平成29年度第4回（第43回）（改1）

3市共同資源物処理施設整備地域連絡協議会

日時：平成29年7月8日 PM6：30～

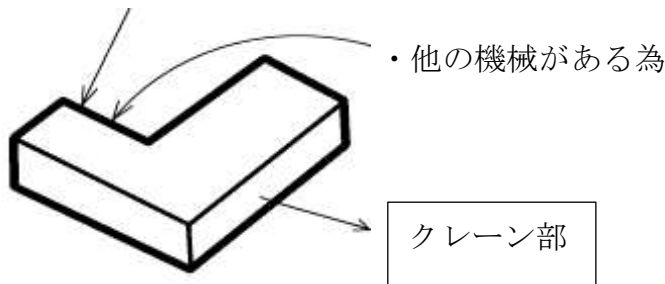
(5) 排気口 2ヶ所

工場内部空気

圧縮後

・排気拡散シミュレーションはしていない。

・排気音を下げる為に建物壁の中央に位置した。(メタウォーター)

・外から見えない事。

・流体拡散計算は困難。(組合)

・条件の設定が難しい。(メタウォーター)

・ダクトの排気口で排気の規定は守られている。

・流体拡散については別途専門会社に問い合わせしてみる。(組合) 要回答
